# memo

Verkeerskundige beoordeling  
aanpassing basisvoorziening laden  
bij verzorgingsplaats De Hackelaar, A1 Muiden

Rijkswaterstaat heeft een aanvraag ontvangen voor een Wbr-vergunning voor de beoogde aanpassing van de basisvoorziening laden op de verzorgingsplaats de Hackelaar. In deze verkeerskundige beoordeling wordt de mogelijke impact van de aangepaste laadvoorziening op de verkeerskundige aspecten onderzocht en beschreven.

## Ritanalyse verzorgingsplaats De Hackelaar:

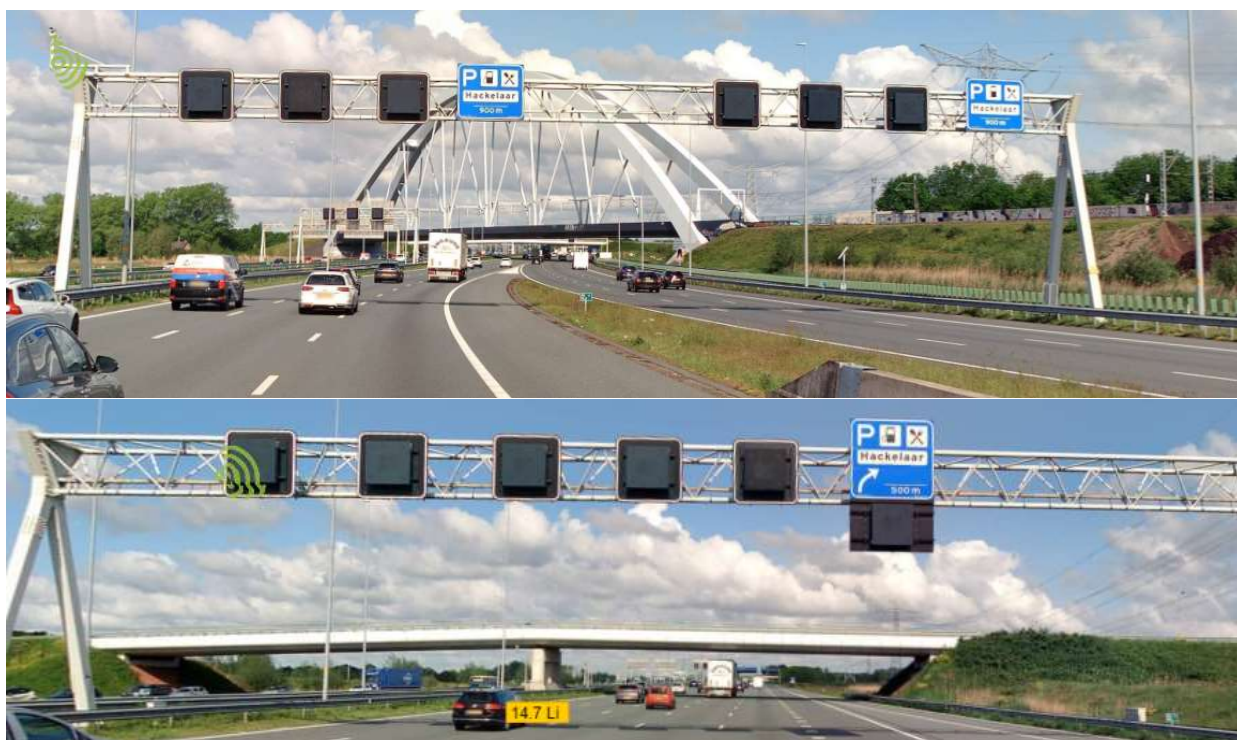
Naar aanleiding van de aangevraagde wbr-vergunning is voor de situatie op de verzorgingsplaats de Hackelaar is er een ritanalyse opgesteld (gele pijl). Hierbij is rekening gehouden met twee locaties op de verzorgingsplaats waar elektrische laadpalen worden geëxploiteerd (de huidige locatie van FastNed in blauw en Shell recharge in magenta.) In het rood is het gebied weergegeven welke voor de uitbreiding is beoogd.

Keuzepunt met totem die hier niet mag staan. Tevens de vereiste bebording op dit keuzepunt

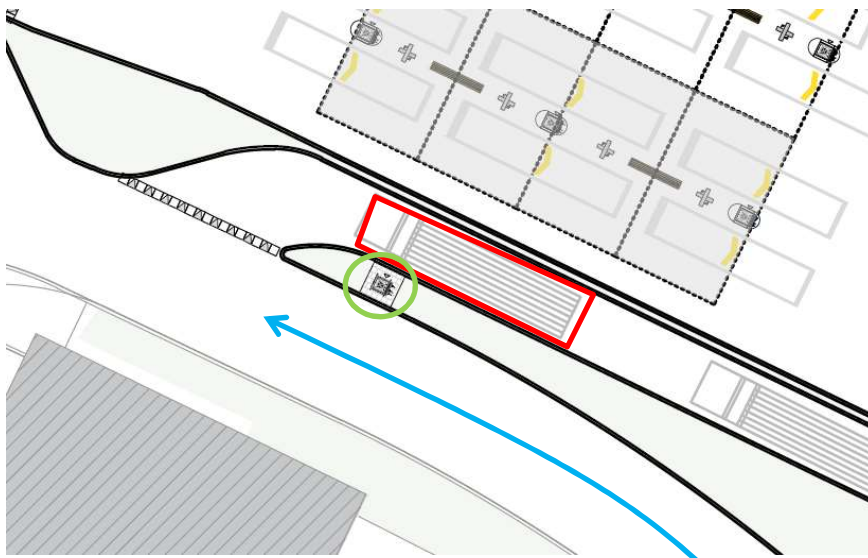
Ter hoogte van het huidige keuzepunt voor rechts laden & restaurant parkeren en links vrachtwagen en overig parkeren verandert de lay-out niet veel. Echter verandert de keuze tussen de verschillende parkeerplaatsen en functies wel. Dit laatste dient dan ook in de nieuwe situatie goed bewegwijzert te worden, om verwarring en twijfelen te voorkomen. Om deze twijfel weg te nemen moet er eenduidige en herkenbare bebording worden geplaatst, die de weggebruiker ondubbelzinnig de juiste richting op stuurt. In de tekening van fastned staat er op het keuzepunt een **totem** ingetekend echter is deze **reclame-uiting op deze locatie niet geschikt** en dient deze te worden verplaatst. In het onderstaande overzicht staat in **groen aangeven waar de totem** vanuit verkeerskundig oogpunt **geen probleem** is.

Om de keuze alsnog goed te bewegwijzeren is er in onderstaande afbeelding weergegeven hoe het keuzepunt dient te worden bewegwijzert, zodat de kans op ongevallen door onduidelijkheid, twijfel en last second koerswijzigingen wordt verkleind. Deze bebording op dit keuzepunt is een **eis**, omdat een dergelijk complex punt op een juiste manier dient te worden voorzien om ongevallen te voorkomen.

In groen de locatie waar de totem vanuit verkeerskundig perspectief mag staan.

Situatie t.h.v. uitrit en doorsteek constructie.

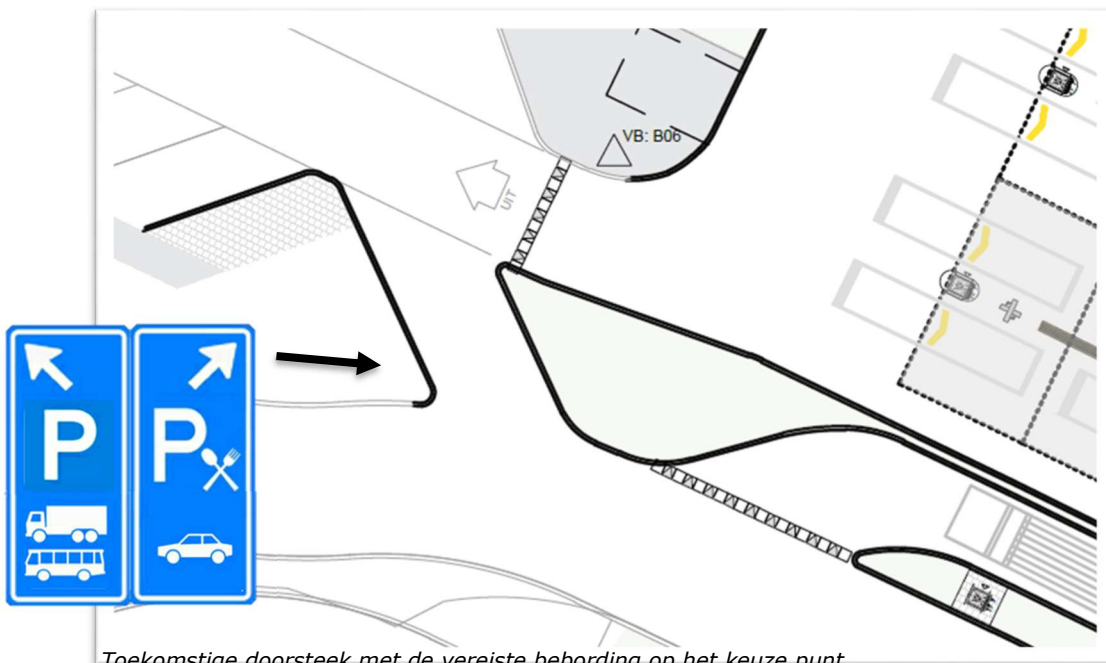
In de toekomstige situatie is op deze locatie de uitritconstructie van het vrachtwagen laden, de doorsteek naar het parkeren voor de La place/McDonalds en de doorgaande route naar het overige parkeren met onder andere: de drivethru van mcdonalds en het vrachtparkeren. Hierdoor wordt dit keuzepunt erg druk en complex, waardoor het van belang is dat deze situatie zo overzichtelijk en duidelijk mogelijk wordt ontworpen. In het huidige ontwerp is hier geen rekening mee gehouden en wordt de weggebruiker aan zijn lot overgelaten. Om deze situatie richtlijn conform en veilig te maken dient er bewegwijzering en bebording te worden aangebracht zoals in onderstaande afbeelding is weergegeven. Deze aan te brengen bebording is net zoals op het voorgaande keuzepunt een **eis**. De reden voor deze eis, is de significante verhoging van de verkeersonveiligheid door de toename van de complexiteit die niet kan worden ondervangen zonder eenduidige en herkenbare bebording. Zonder deze bebording is de kans op een ongeval door plotsenling stilstaan, keren, of uitwijken groot. Hierdoor zou dit punt oranje scoren op de risicomatrix.

### Overzicht aan te brengen bebording, exclusief keuzepunten

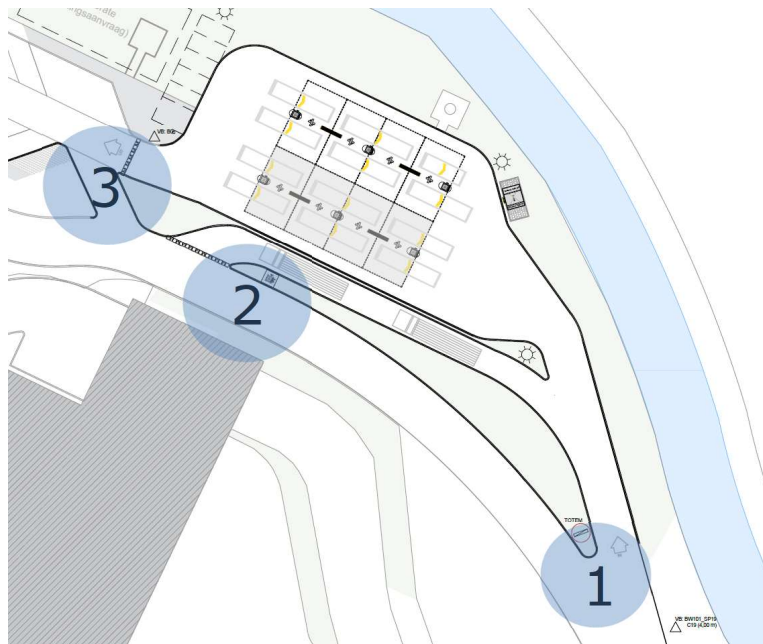
In de onderstaande tekeningen is aangegeven welke bebording waar geplaatst moet worden om het ontwerp CROW conform te maken. In het geleverde ontwerp is een zeer ondermaats aantal borden opgenomen welke de situatie geen recht aan doen. Ondrrstaand is een overzicht te zien van de drie gebieden waar bebording geplaatst moet worden om de weggebruiker op een juiste manier te waarschuwen, informeren en te sturen.

#### Situatie 1

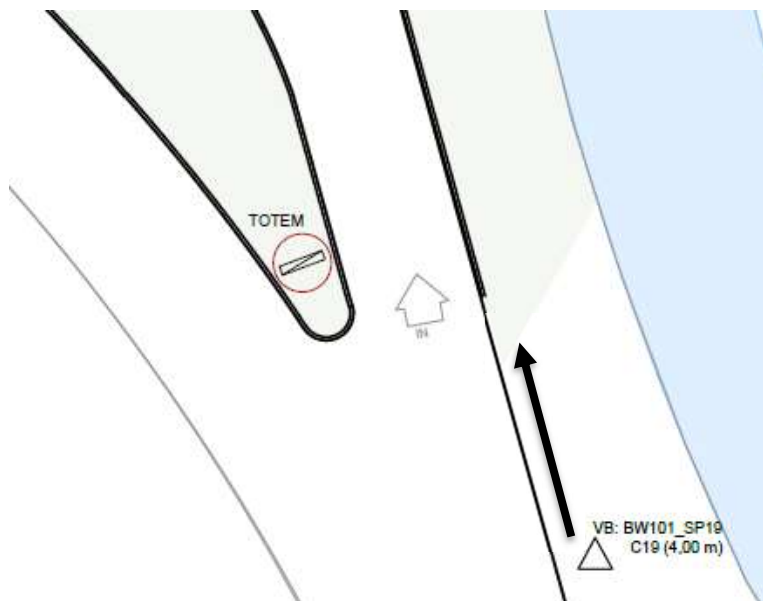
C19 (4.00M) plaatsen ter hoogte van de inrit. Om verwarring met de doorgaande weg te voorkomen.

**Situatie 2**

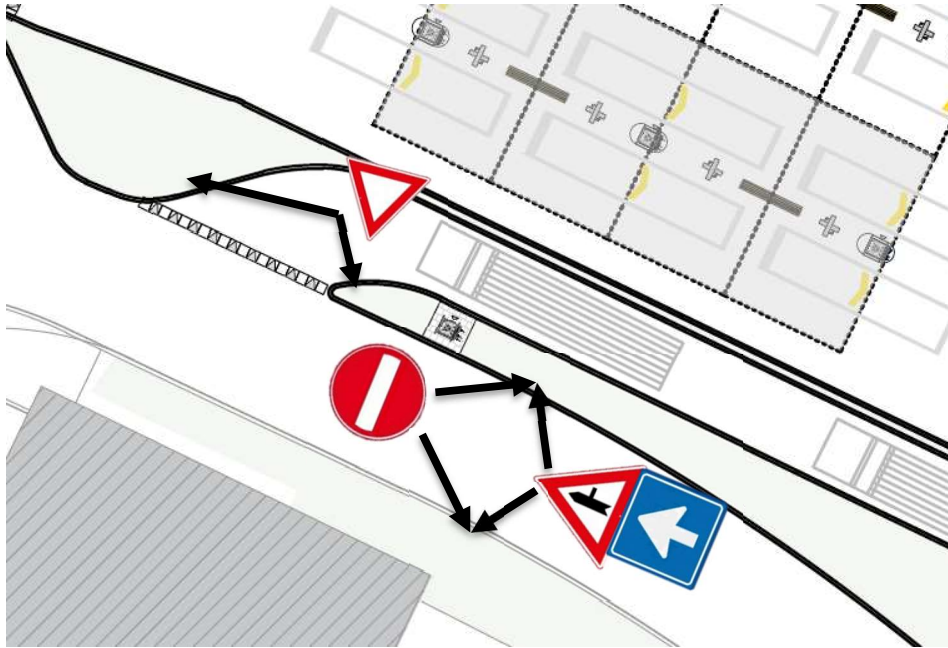
Plaatsen 2x B05 met daaronder C03.  
Aan de andere kant van het bordt C02 plaatsen i.v.m. spookrijdmaatregelen.

Plaatsen 2x B06 bij uitrit vrachtwagen laden

**Situatie 3**

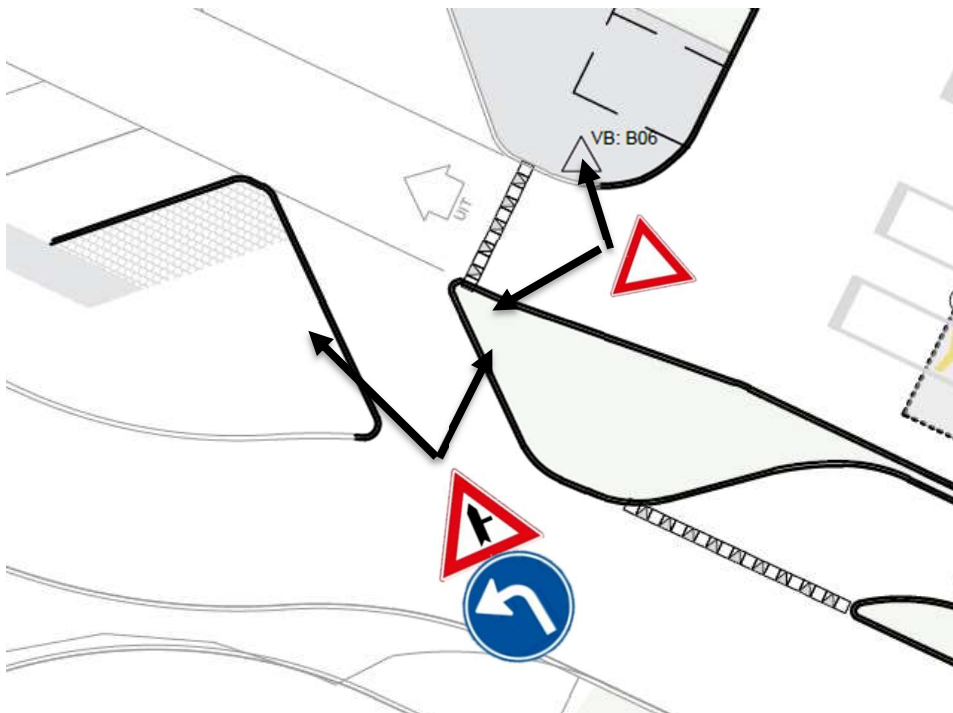
Plaatsen 2x B06.

Plaatsen 2x B05 met daaronder D05-L.

Tevens bestaande parkeerplaats bebording dusdanig verplaatsen dat deze leesbaar zijn maar niet het zicht hinderen.
